Landkreis Kronach, Rad-Orte-Katalog

Rad-Ort Nummer 17-014

Ort Kronach-Nord, Kronachallee N 50°14'19", O 11°19'39"

Luftbild

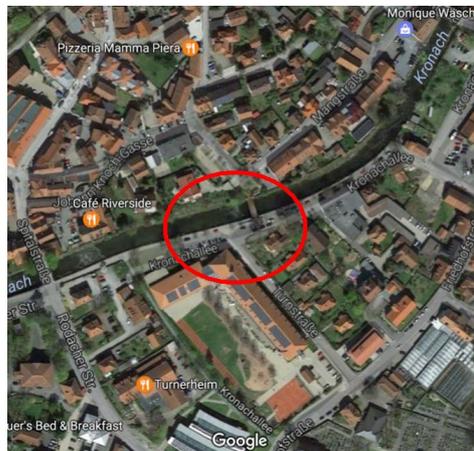
Die Kronachallee ist Einbahnstrasse nach Südwesten. Am Beginn beim Kaulanger weist ein Schild die Kfz-Fahrer darauf hin, dass ihnen hier Radler entgegenkommen können. Bei der Spitalbrücke stehen Radwegweiser nach Osten auf die Kronachallee zu. 160 Meter weiter zwingt die Beschilderung die Radler nach rechts in die Turnstr., oder leitet sie nach links auf die enge Brückenauffahrt, statt geradeaus auf die freie Einbahnstrasse hinzuweisen. Die Brücke leitet auf die Mangstrasse, an deren nordöstlichem Ende die Führung unvermittelt endet.

Die Beschilderung ist eine unnötige Behinderung des Radverkehrs von Kronach in Richtung Dörfles, Friesen, Steinberg. Den Radlern wird die Befahrbarkeit der Einbahnstrasse nicht angezeigt.

Grünen Pfeil geradeaus, statt links auf die Brücke weisen lassen.

Unter dem blauen Richtungsschild darauf hinweisen, dass die Kronachallee für Radler entgegen der Einbahnrichtung befahrbar ist:

z.B. Schild 1022-10 „Radfahrer frei“,

z.B. Schild 1000-33 „Radfahrer im Gegenverkehr“,
